Příklady správně navržených značek

KRESLIL	Michal Prášil		
KONTROLOVAL	Michal Prášil		
SCHVÁLIL			
VÝKRESY OPAKOVANÝCH ŘEŠENÍ			
ŘEDITELSTVÍ SILNIC A DÁLNIC ČR NA PANKRÁCI 56, 145 05 PRAHA 4			
NÁZEV CELKU	Grafika VLKP		
NÁZEV VÝKRESU	Odchylné řešení grafiky značek IS 7a od VL 6.1		
		DATUM	5. 3. 2008
		FORMÁT	1 x A4
		MĚŘÍTKO	
		DOPLŇUJE	
		DOPLNĚN	
		NAHRAZEN	
		č. VÝKRESU	R 14

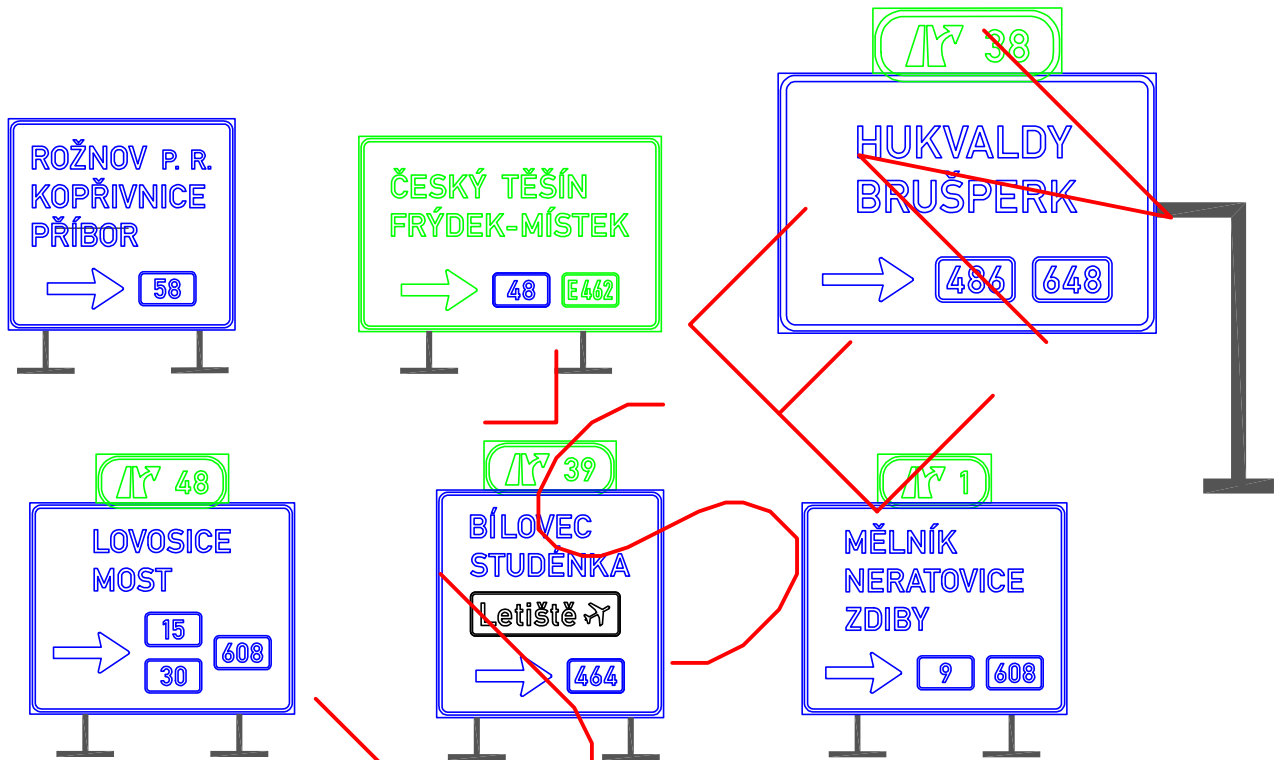
Změna oproti VL 6.1 je odůvodněna zlepšením vzhledu značky a je tato:

Řádky cílů se zarovnávají na levý praporek, ale celý blok cílů se centruje na svislou osu značky
